江西翼邦生物技术有限公司717.6kWp屋顶 分布式光伏电站项目

监理初检报告

监理初验缺陷整改反馈表

监理初检问题清单

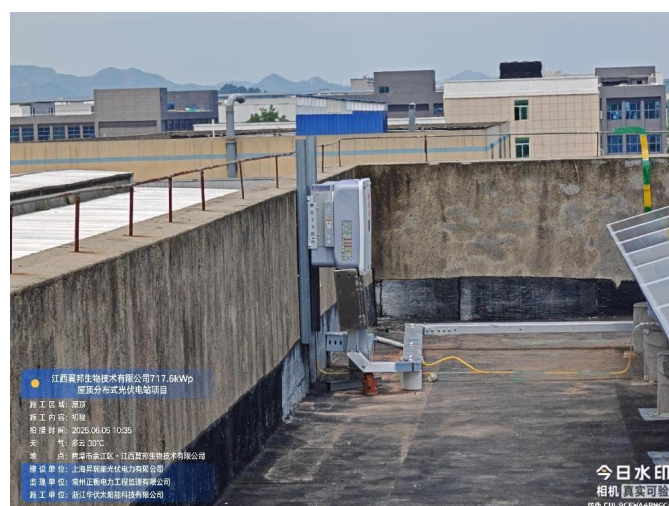
4、并网柜内有金属碎屑且防火泥封堵不到位

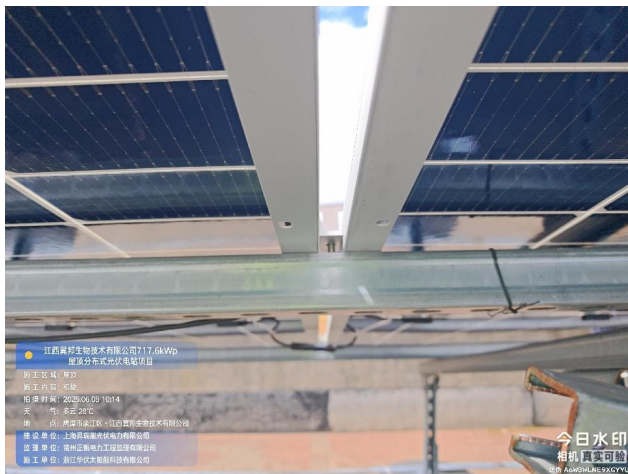
10、组件 MC4 插头使用不锈钢卡扣固定

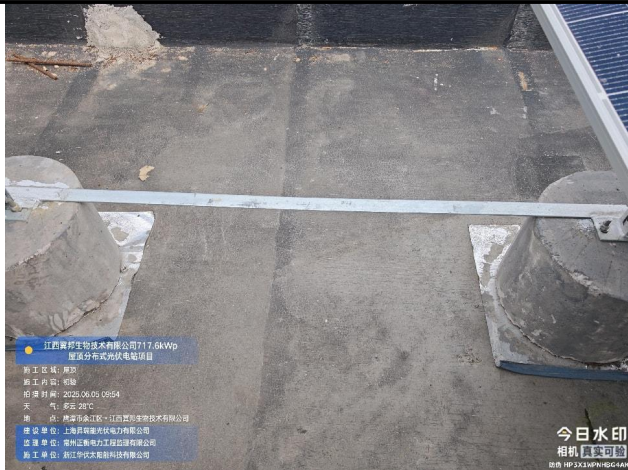
14、直流电缆使用不锈钢扎带绑扎

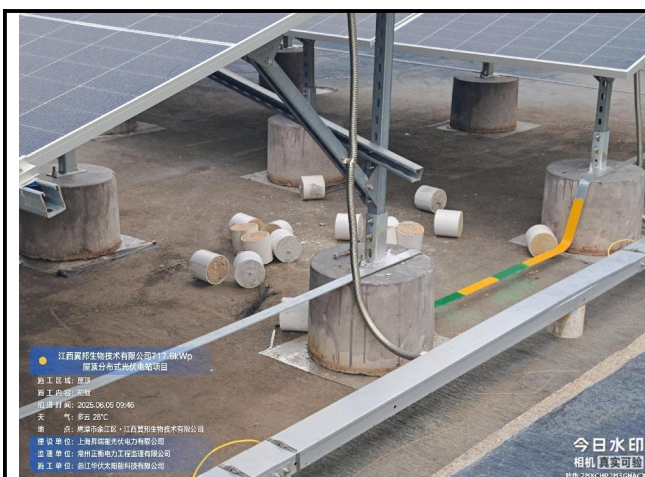
19、个别组件边压未紧固及均未做防松线标识

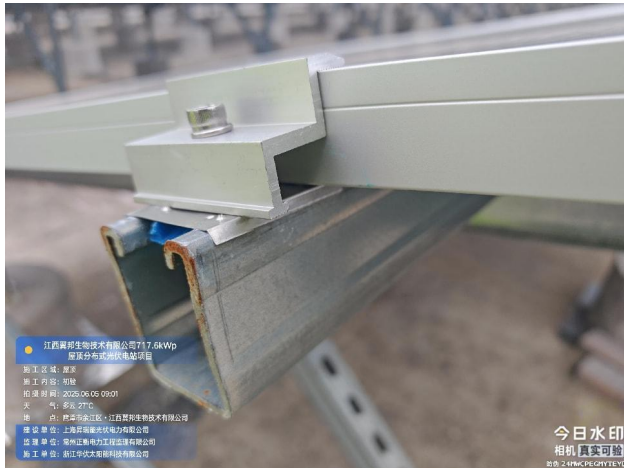
32、接地扁铁下线点未满焊

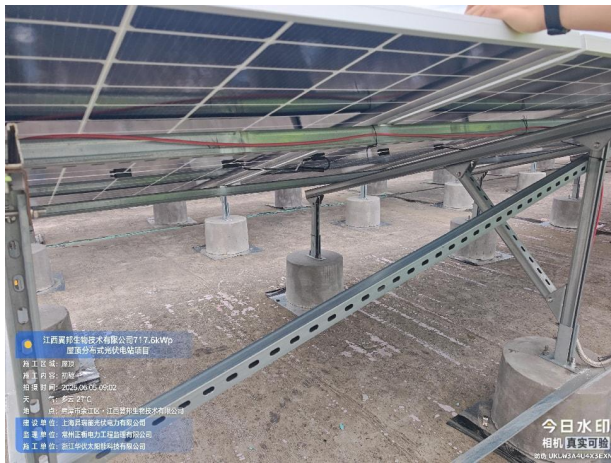
39、直流电缆绑扎应使用不锈钢扎带

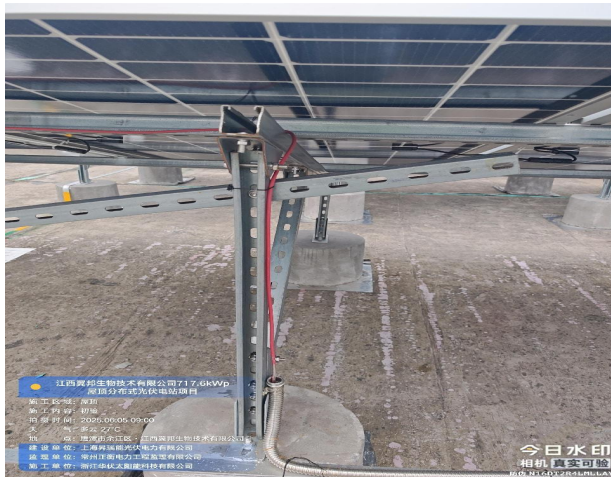
40、防止刮伤直流电缆应安装塑料套管
